## LE DEMI-ECHANGEUR SUD – INTERMEDIAIRE A REVENTIN-VAUGRIS

### REPONSES de CITEE à l'AGGLOMAG N° 44

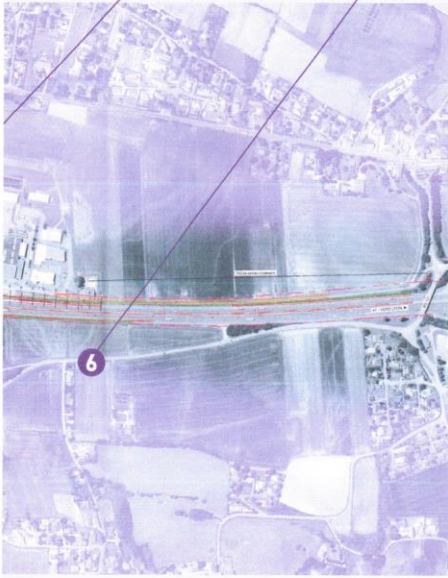
1 INCOMPATIBILITE TOPOGRAPHIQUE : **Ce n'est pas un argument** : le pont actuel qui surplombe l'autoroute au Sud de la zone du Saluant au chemin de la tour est dans les mêmes conditions topographiques.

Dans le domaine de la topographie, les ronds-points prévus d'un part et d'autre de l'A7 au niveau du lotissement LA PLAINE sont encore plus acrobatiques

2 PERTE D'ATTRACTIVITE et de TEMPS : **Les chiffres** indiquant une moindre attractivité de la solution Sud Intermédiaire située plus proche des zones d'émission du trafic sont **plus que contestables** et méritent une contre-expertise. C'est le trafic qui vient du Sud de Reventin que cet échangeur reçoit à 80%.

La question des 2 barrières de péage peut ne pas se poser pas si VINCI met en place dès la construction de l'échangeur le système « **Free flow mixte** » en cours d'installation sur les axes autoroutiers européens.

3 EMPIETEMENT SUR LA ZONE DU SALUANT : Oui ! La municipalité et la majorité des habitants préfèrent un projet qui touche une parcelle de zone d'activité plutôt qu'une parcelle de lotissement ! Cela ne supprimera aucun emploi !

4 DIMENSIONNEMENT des PARKINGS : Un redimensionnement a été effectué qui ne perturbe en rien l'entreprise EASYDIS qui a tout à gagner d'un projet qui intègre un parking pour les camions qui attendent à sa porte, situation actuellement anormale.
